TRANS/WP.29/1010
2 avril 2004

Forum mondial de l'harmonisation des Règlements
concernant les véhicules (WP.29)

PROJET DE COMPLÉMENT 3 AU RÈGLEMENT N° 106

(Pneumatiques pour véhicules agricoles)

Annexe 10, tableau, insérer deux nouvelles lignes, ainsi libellées:

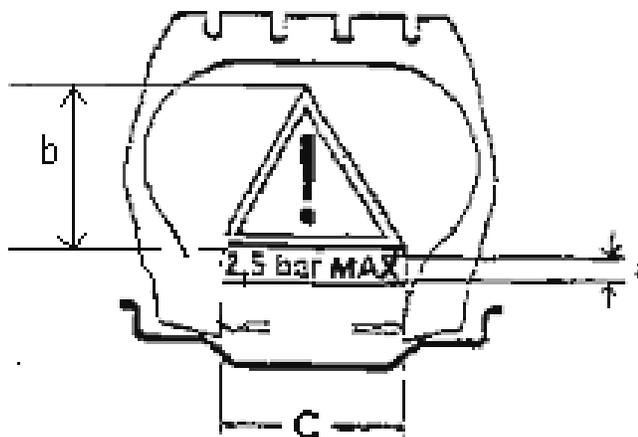
Code de classification	Description
...	...
I-6	Pneus pour machine agricole: pneus lisses
LS-1	Pneus pour engin forestier: sculptures normales
LS-2	...
LS-3	...
LS-4	Pneus pour engin forestier: sculptures peu profondes
...	...
